Tribunal administratif de Cergy-Pontoise
Établissement public territorial Vallée sud – Grand-Paris
Département des Hauts-de-Seine
Commune de Clamart

Modification n ° 1 du Plan Local d'Urbanisme

Procès-verbal de synthèse des observations recueillies

MEMOIRE EN REPONSE

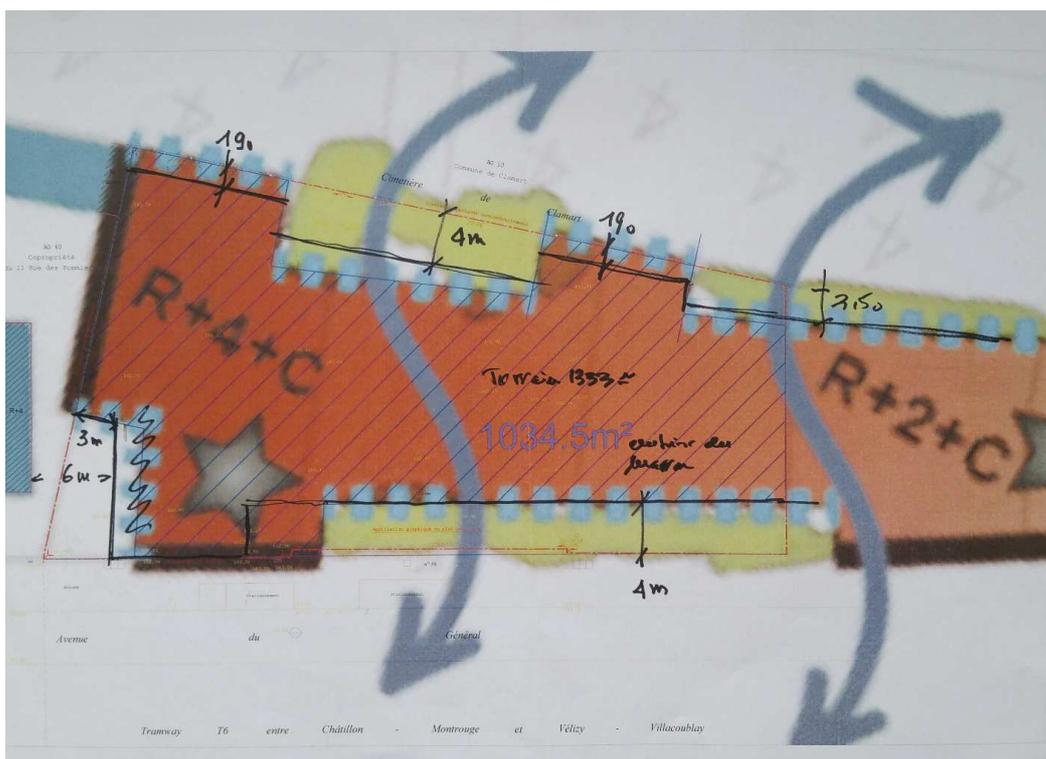
L'association **Vivre à Clamart** s'oppose à la non-application dans ce secteur de la ville des dispositions des articles 13.1 et 13.2. Elle estime en outre que l'alignement des façades sur la limite de propriété côté avenue n'est pas adéquat.

Par ailleurs, elle estime que les trois signaux prévus sont incongrus.

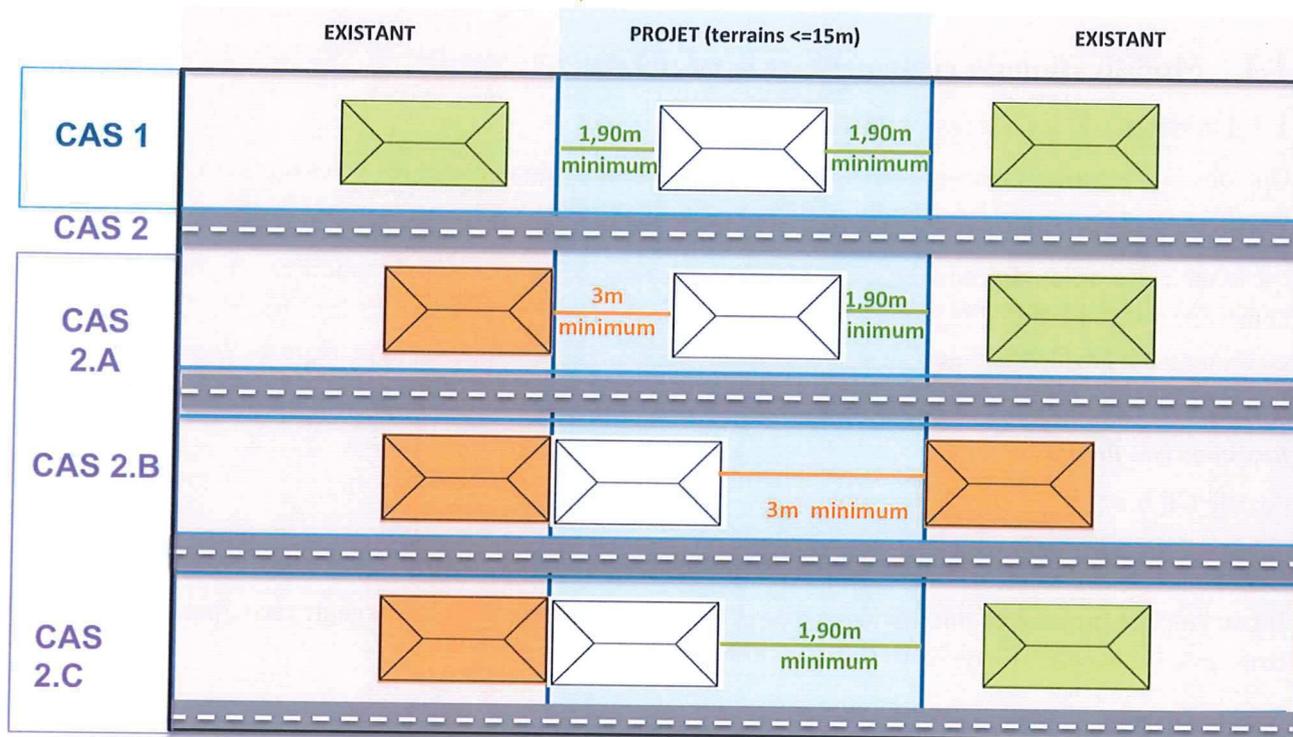
L'association des résidents du quartier Galvents-Corby (ARQGC) met en avant l'importance de préserver « l'aération » des quartiers et éviter l'intrusion dans la vie privée des voisins. Pour cela elle indique que trois mètres est un minimum acceptable à condition qu'il s'agisse d'une façade sans ouverture et végétalisée pour se fondre dans le paysage environnant ; huit mètres est également acceptable en cas d'ouverture à condition que cette distance soit décomptée à partir des bords extérieurs des balcons ou terrasses et non de la façade. L'association indique que la distinction entre baies principales et baies secondaires est illusoire car, lors de l'instruction du permis de construire, le service instructeur ne connaît pas obligatoirement la distribution des pièces à l'intérieur du bâtiment.

Messieurs [REDACTED] demandent, pour les parcelles de moins de 9 m de large, d'autoriser une implantation possible sur deux limites séparatives.

La Ville et l'EPT sont d'accord pour prendre en compte la remarque de Madame I [REDACTED] en laissant la possibilité uniquement pour les terrains $\leq 15M$ de pouvoir s'implanter comme suit :

CAS 1 Construction(s) existante(s) voisine(s) implantée(s) en retrait de limite séparative: en cas de constructions voisines existantes en retrait des limites, le projet devra être implanté en retrait de 1,90m minimum des limites séparatives, de part et d'autre de l'unité foncière du projet.

CAS 2 Construction(s) existante(s) voisine(s) implantée(s) en limite séparative.

- CAS 2A : s'implanter en retrait de 3m minimum par rapport à la limite séparative où est implantée la construction voisine existante. En cas de construction existante en retrait de l'autre limite séparative, le retrait minimum autorisé sera de 1,90m.
- CAS 2B : s'accoler à la construction voisine existante implantée en limite séparative et s'implanter à 3m minimum de la limite séparative opposée si la construction existante de l'autre côté de l'unité foncière du projet est implantée en limite séparative
- CAS 2C : s'accoler à la construction voisine existante implantée en limite séparative et s'implanter à 1,90 minimum si la construction voisine existante est implantée en retrait de limite séparative.

L'implantation de limite à limite pour les petits terrains favorise les divisions parcellaires. Il n'est donc pas souhaité revenir à la règle du PLU en vigueur. Néanmoins, au vu des remarques énoncées plus haut, il est néanmoins proposé un retrait moindre pour les terrains inférieurs à 15 mètres (voir schéma ci-dessus).

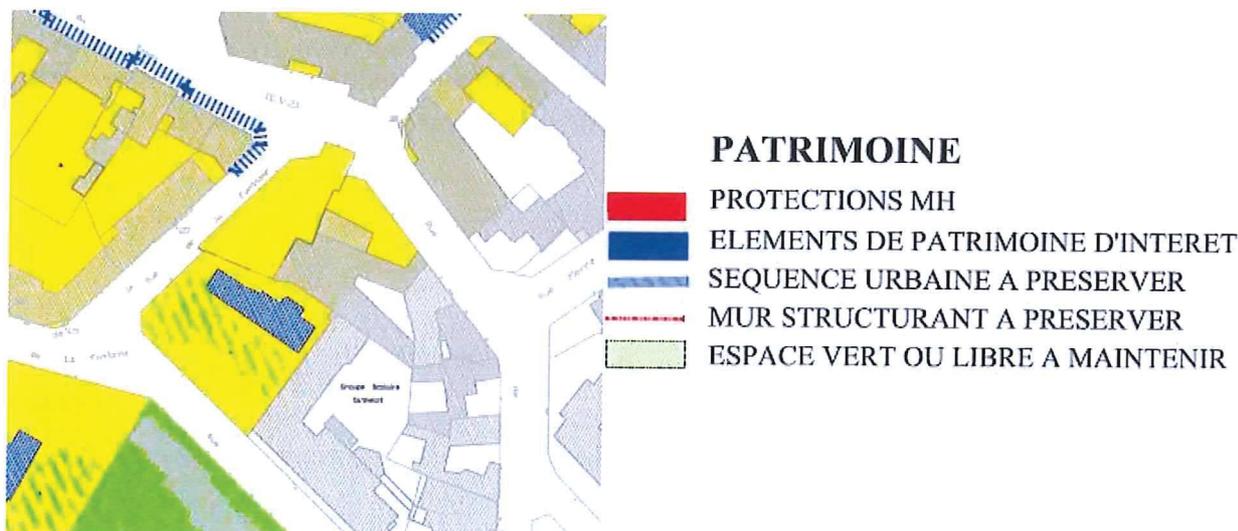
Monsieur [REDACTED] habitant 1 rue Gathelot est venu nous rencontrer à la permanence du 12 juin pour nous faire part de son souhait de conserver son terrain en zone UA. Il souhaiterait faire construire un petit immeuble adossé à la construction voisine en conservant les espaces verts. Sa maison n'est plus adaptée, les pièces sont petites, les escaliers sont raides, le toit en mauvais état sans isolation et ne correspond plus aux standards actuels. De plus, il est âgé et malade.

Il n'est pas souhaité revenir sur la proposition de changement de UA à UE pour les raisons suivantes : tout d'abord, la parcelle si [REDACTED] rue Gathelot est repérée dans le plan réglementaire du Site Patrimonial Remarquable (ex-ZPPAUP) à double titre, en termes de bâti et d'espace vert :

Ensuite, elle a été également repérée dans au plan patrimonial du SPR comme un « ensemble de jardin formant cœur d'îlot ».

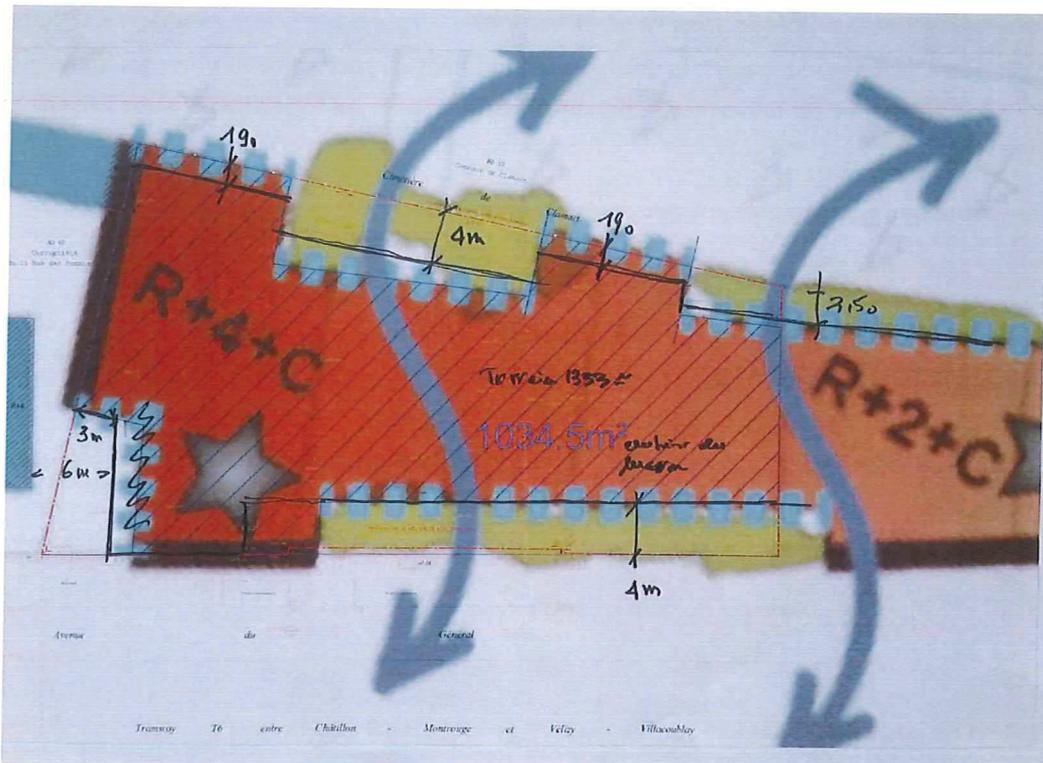
1.1.4.2 Les modifications de l'OAP abords de la RD 906

Une OAP a effectivement été créée à cet endroit, du fait principalement de la particularité de la configuration des parcelles. Il est ainsi souhaité un projet s'intégrant au mieux au quartier environnant, tout en permettant une souplesse pour la réalisation d'une opération de qualité.

Concernant l'alignement des façades, il est prévu un alignement uniquement pour permettre une souplesse dans la création d'un signal.

Concernant les signaux prévus, la Ville et l'EPT seront particulièrement attentifs au projet global, en lien avec l'ABF, notamment par rapport à la chapelle Hunebelle classée.
